Intyg över extra besiktning  
av handdriven port

Registreringsnr Ej reg		Objektnamn Vikport			Tillverkare		
Platsnr		Uppställningsplats Sörahemsvägen 87 garage 20			Tillverkningsnr		Tillverkn.år
Hastighet m/s	Antal stannplan	Automatdörr	Höjd m 2,0	Längd m		Typbeteckning	
Lyftorgan		Antal parter	Dimension mm	Antal spel	Driftklass	Lvftklass	Maskinoruoop

Att kontrolleras på garagefjädrarna:

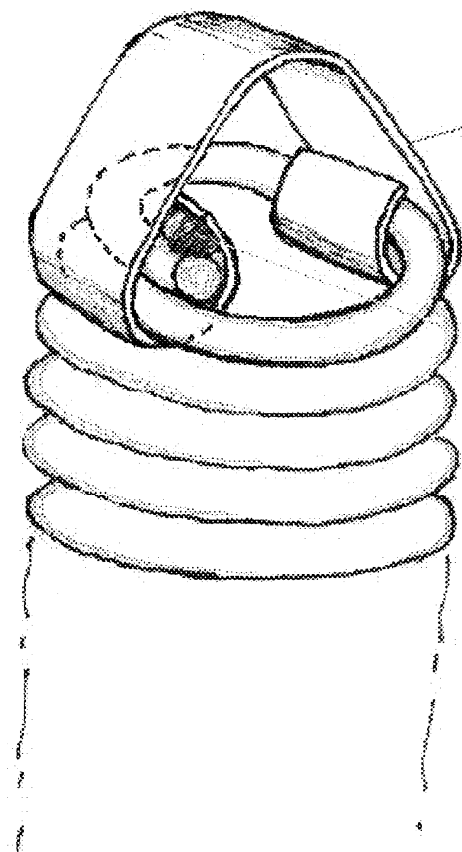
1. Fjäder ej låst mot oavsiktlig urgängning.

Övre fästbygel

**Svetsloppa som binder fjäderänden emot bygel**

Obs att översta fjädervarvet ska ligga dubbelt i bygel här

1. Gäller samtliga garageportar:
  1. Kontrollera fjäderlåsningarna (trasiga repareras).
  2. Skadade eller deformerade fjädrar bytes.
2. Uppfångningswire bör monteras på samtliga fjädrar som skydd vid ev fjäderbrott eller urgängning.
